3. 観測記録による地下構造評価

第594回審査会合(H30.6.29)のコメントNo.S3-7を受けて追加した検討項目
(コメントNo.S3-8, S3-9を受けて追加した検討項目は、3.2.1項, 3.2.2項に追記)

第594回審査会合(H30.6.29)のコメントNo.S3-9を受けて追加した検討

大間地点におけるH/Vスペクトル比の変動の評価

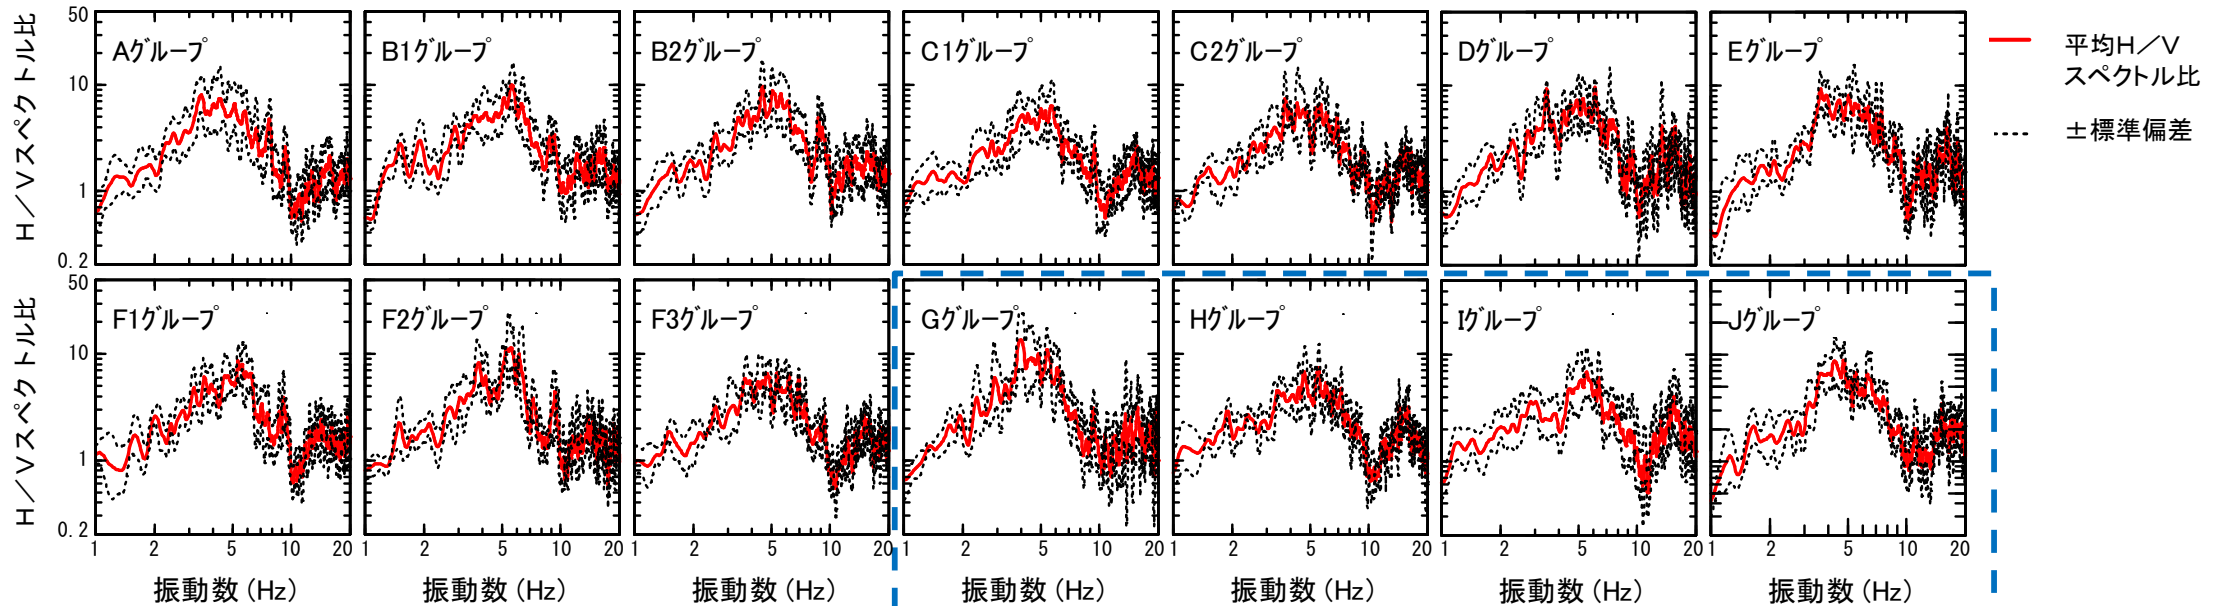
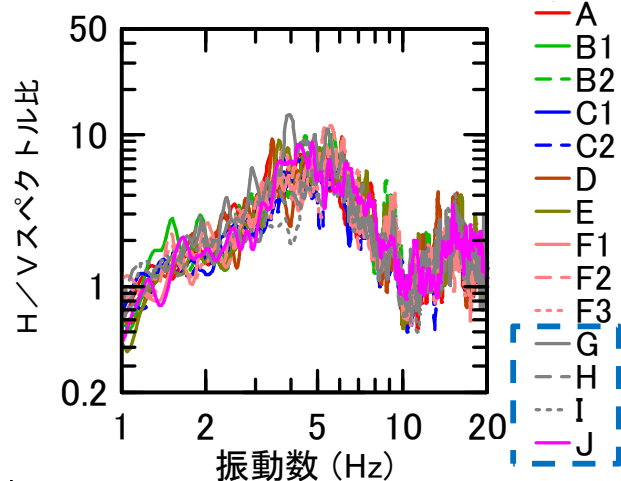
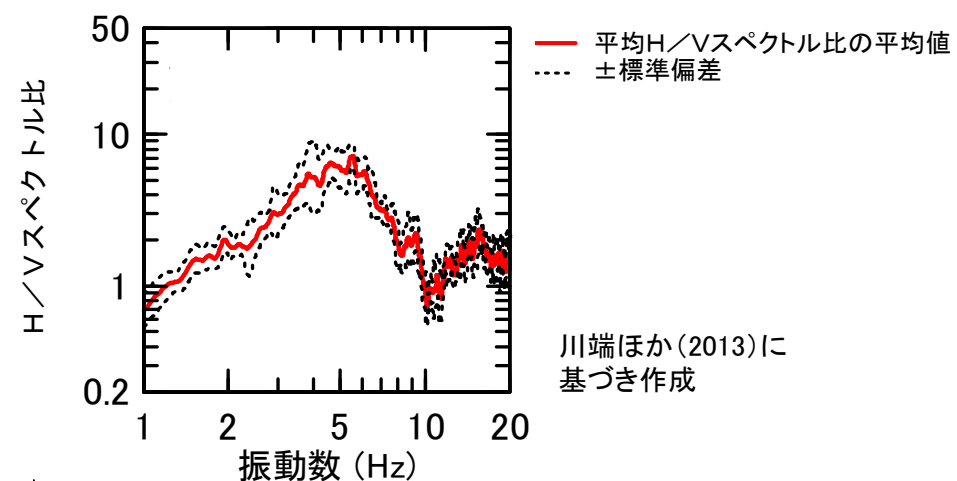
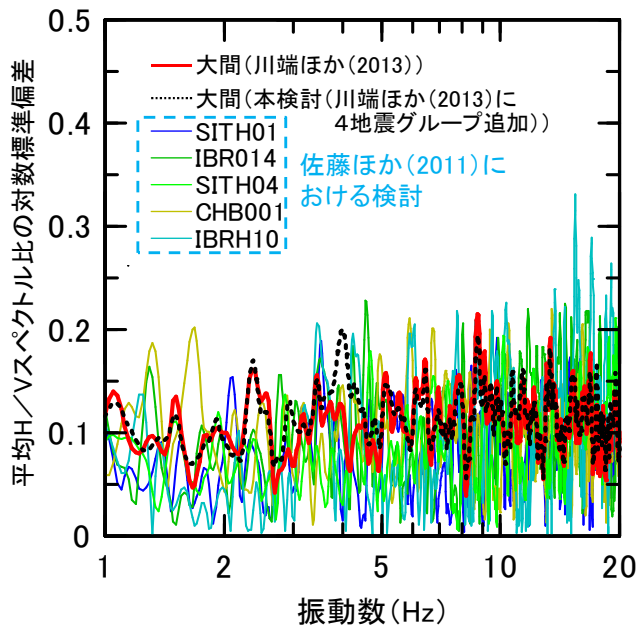
コメントNo.S3-9

- 図(a)に示すとおり、各地震グループのH/Vスペクトル比のばらつきは小さい。
- 図(b)及び(c)に示すとおり、地震グループごとの平均H/Vスペクトル比のばらつきも小さい。

佐藤ほか(2011)との比較による大間地点のH/Vスペクトル比の変動の評価

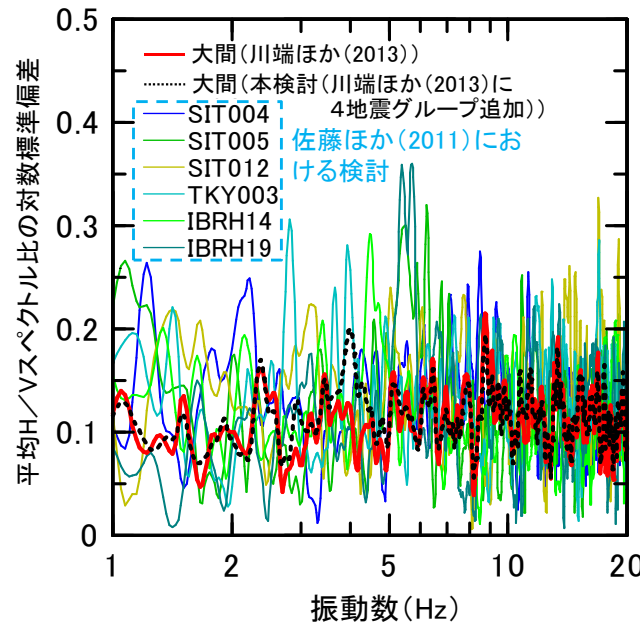
コメントNo.S3-9

- 佐藤ほか(2011)では、地下構造の不整形性が小さい関東平野中央部の観測点は、不整形性が大きい関東平野外縁部の観測点と比較して、地震波の到来方向による平均H/Vスペクトル比のばらつきが小さいとされている。
- 川端ほか(2013)では、大間地点における平均H/Vスペクトル比のばらつきは、佐藤ほか(2011)による関東平野内で異方性が相対的に小さいと予想される関東平野中央部の観測点と同程度であり、地震動の異方性が小さいことが示唆されたとしている。
- 川端ほか(2013)にさらに4地震グループを追加して検討を行った結果、川端ほか(2013)による評価と変わらないことを確認した。

S波の初動部に着目した検討

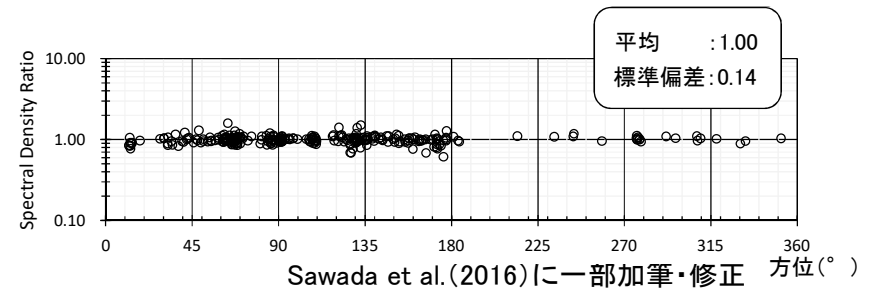
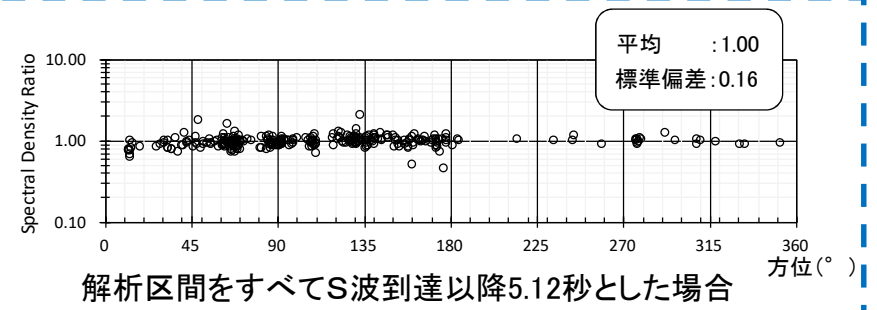
コメントNo.S3-7

Sawada et al.(2016)における検討では、解析区間を各観測記録のS波部の継続時間に応じて、各々S波到達以降5.12秒、10.24秒及び20.48秒とされているが、浅部の地下構造による地震波の散乱や反射の影響を極力排除し、S波の初動部による影響を把握するため、すべての観測記録の解析区間を解放基盤表面より浅部の地下構造の固有周期に対応する地震波が2波入る程度の5.12秒とした場合について評価した。

解析区間をすべて5.12秒とした場合でも、地震波の到来方向による方位グループごとの平均基準化スペクトル及び各地震のスペクトル密度比のばらつきが小さいことから、散乱や反射等の影響は小さく、地下構造には地震動に影響を及ぼすような不整形はないと考えられる。

検討対象とした観測点とPS検層の位置

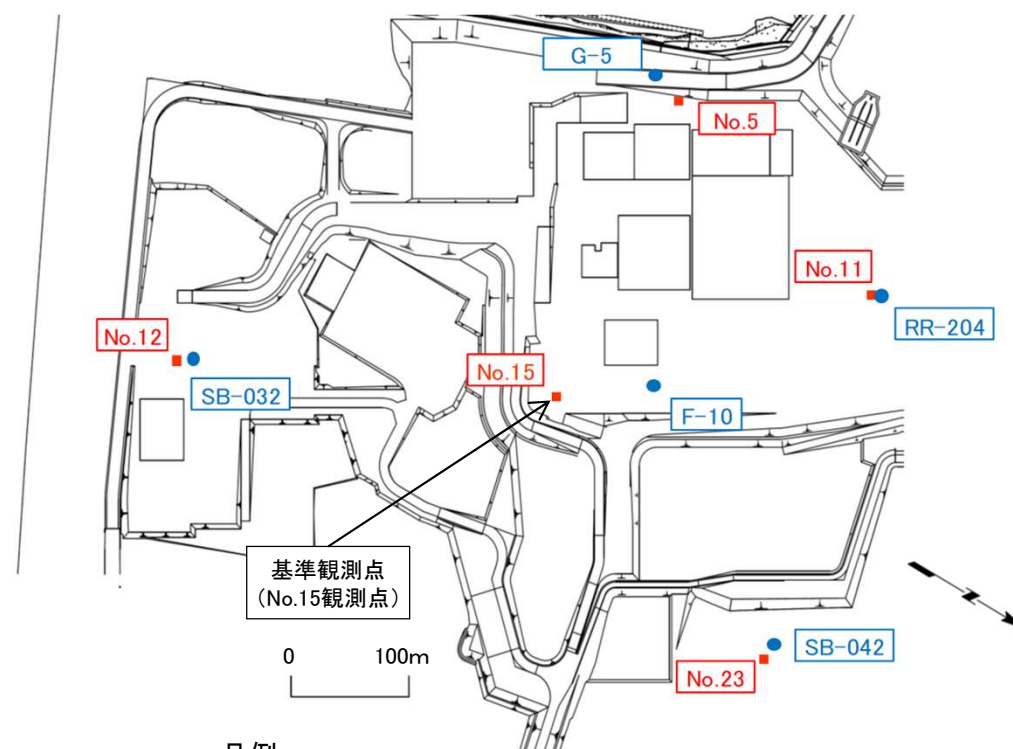
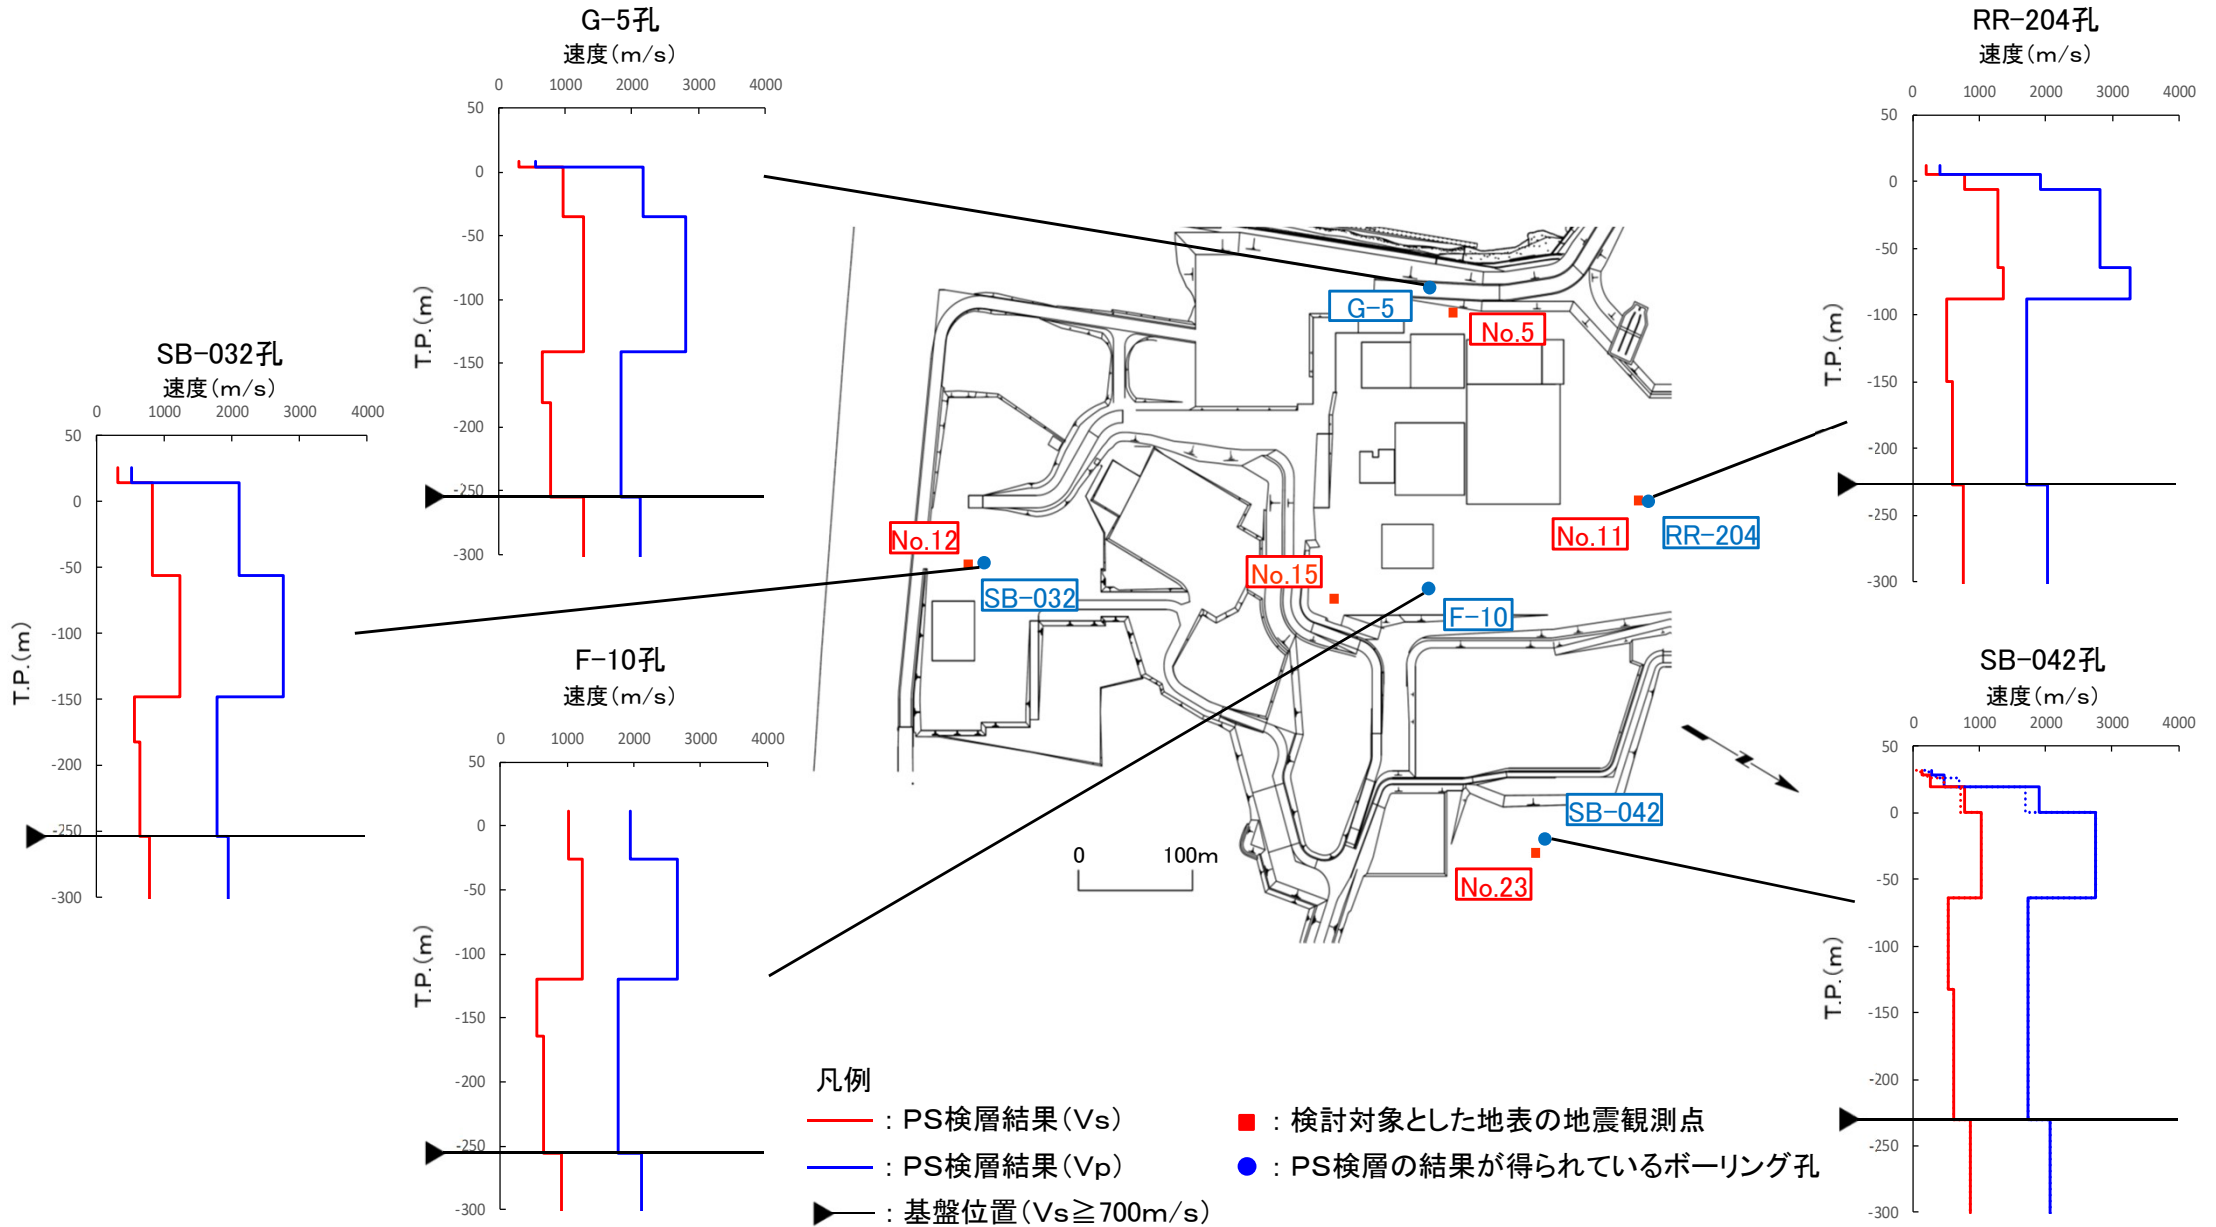
コメントNo.S3-8

補足説明資料P.3-6に示すとおり、P.3-13に示す各観測点における平均基準化スペクトルにおいて、到来方向による変動は小さいものの、観測点間で傾向に違いが見られることから、 $V_s \geq 700\text{m/s}$ となる基盤位置ではぎとり波による平均基準化スペクトルを評価し、観測点による傾向の違いについて考察する。

1. 検討対象とする観測点は、観測点付近において、PS検層の結果が得られている地点で、地表の記録による平均基準化スペクトルの傾向が異なる地点として、右図に示す観測点No.5, 11, 12及び23を選定した。
2. 選定した観測点の地下構造モデルは、観測点近傍のPS検層結果、及びP.5-15に示す鉛直アレイ地震観測地点における浅部地下構造モデルの各層のQ値を参照して作成する。ただし、観測点No.23の地下構造モデルは、P.5-15に示す鉛直アレイ地震観測地点における浅部地下構造モデルとする。
3. 作成した地下構造モデルを用いて、地表の記録から $V_s \geq 700\text{m/s}$ となる基盤位置ではぎとり波を算定した上で、平均基準化スペクトルを計算し、観測点による傾向の違いについて考察する。

基盤位置 ($V_s \geq 700\text{m/s}$)における平均基準化スペクトル

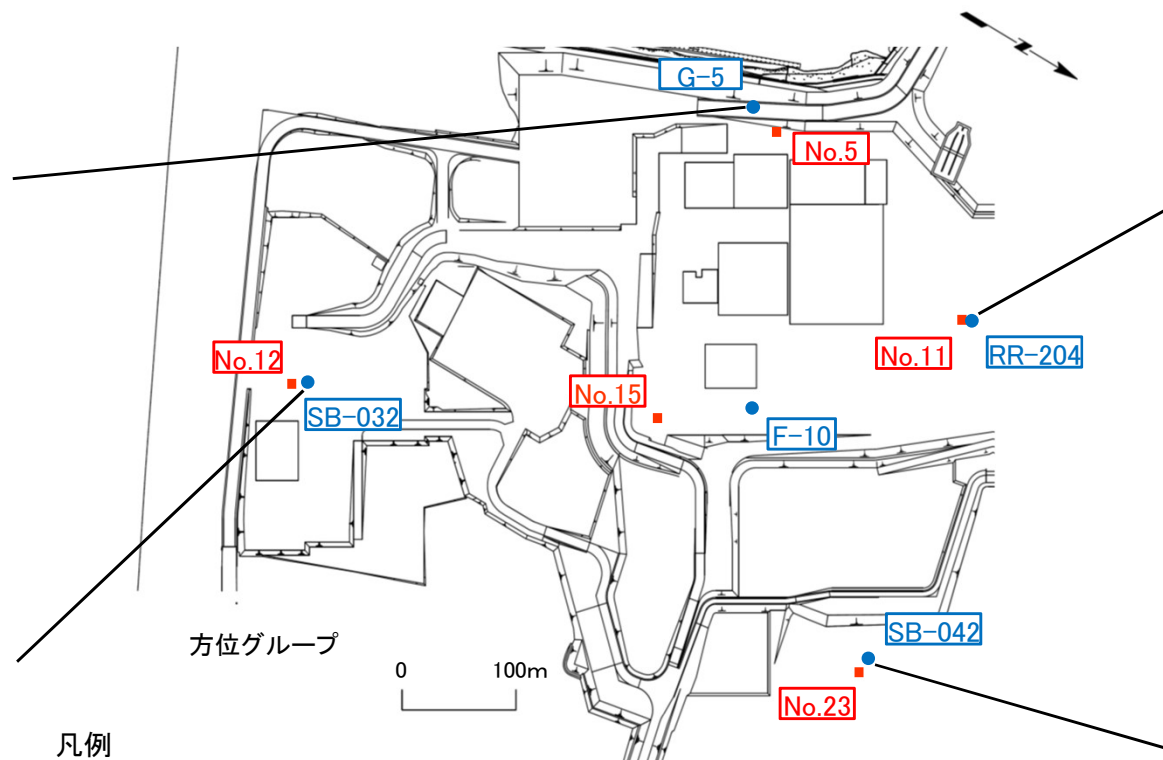
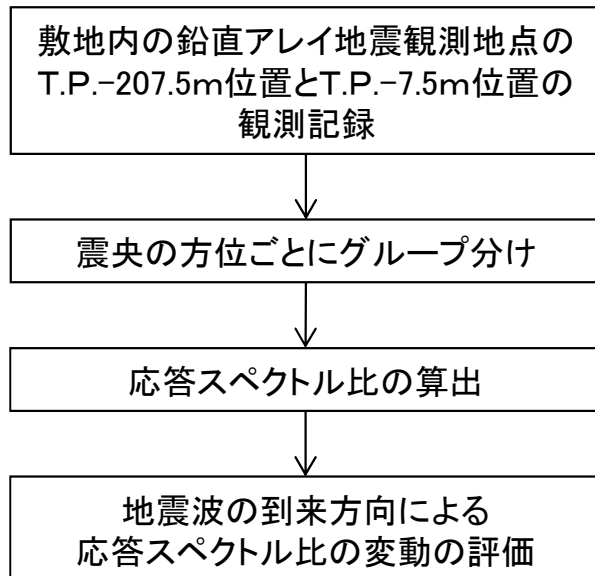
コメントNo.S3-8

$V_s \geq 700\text{m/s}$ となる基盤位置では、はざとり波により評価した平均基準化スペクトルは、おおむね1程度であり、各観測点とも同様の傾向となっている。

地表の観測点間の平均基準化スペクトルの高振動数側の相違は、浅部の地下構造の違いによるものと考えられ、 $V_s \geq 700\text{m/s}$ となる基盤位置での地震動は、観測点位置に関わらず同様である。

領域ごとの平均応答スペクトル比及び標準偏差※

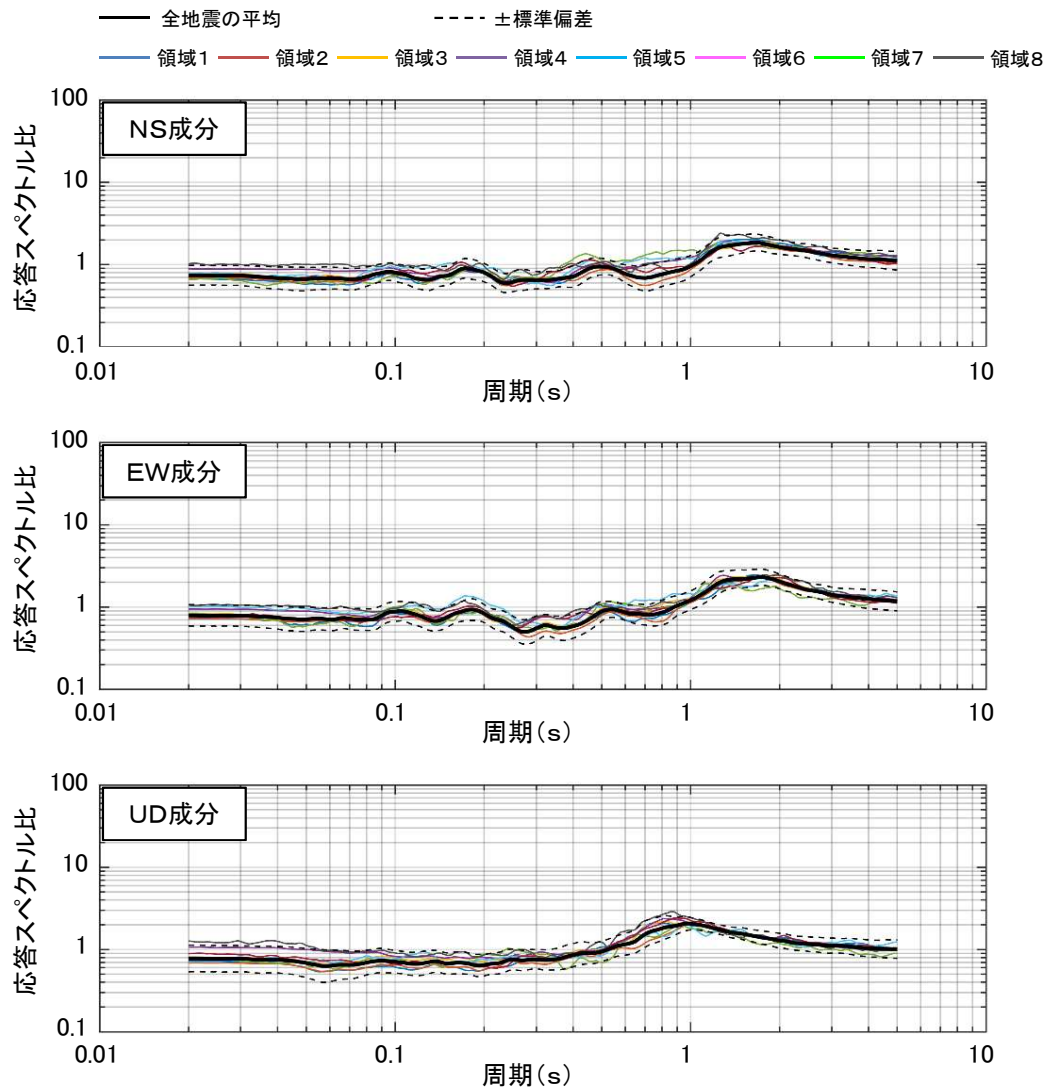
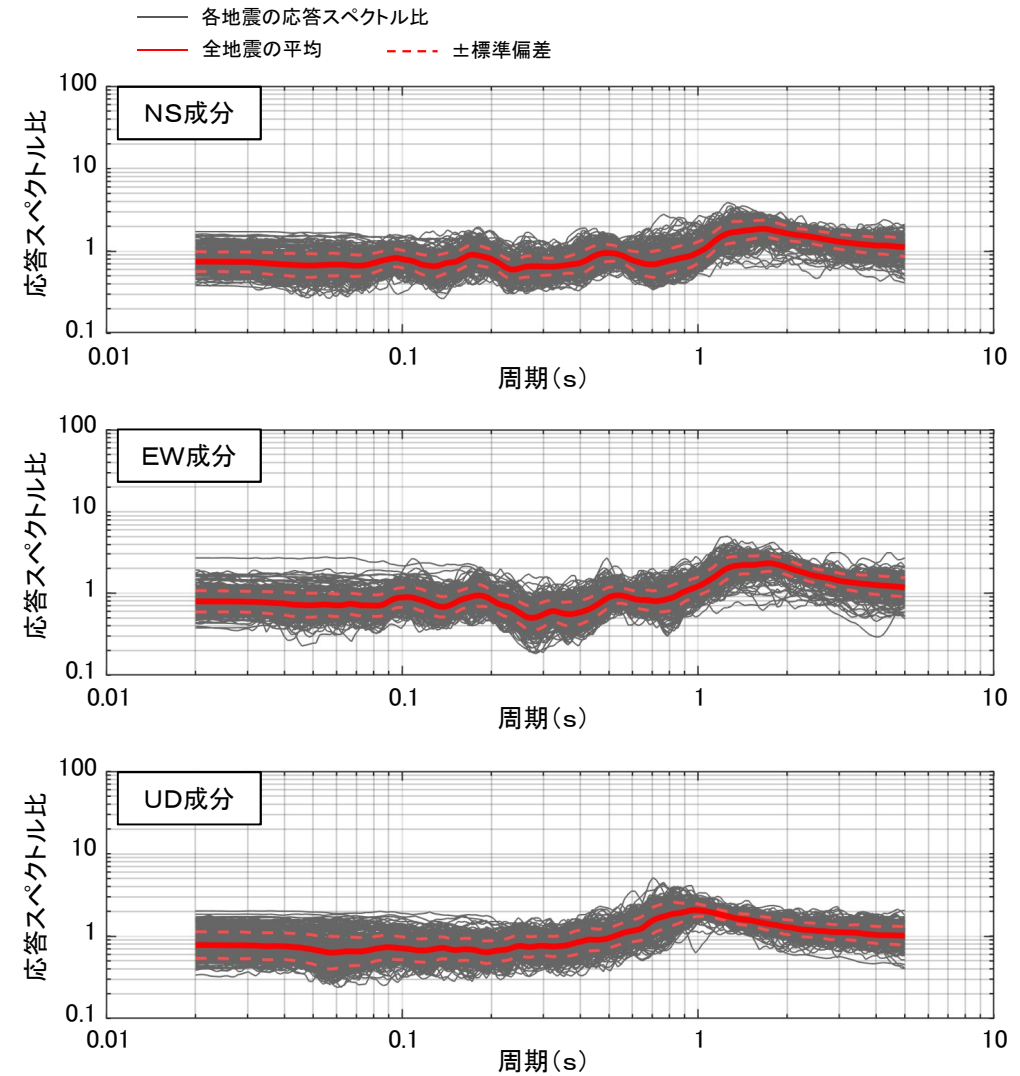
コメントNo.S3-7

- 鉛直アレイ地震観測地点の異なる深度の観測記録の応答スペクトル比について、平均応答スペクトル比の傾向は到来方向によらず同様であり、ばらつきは小さい。
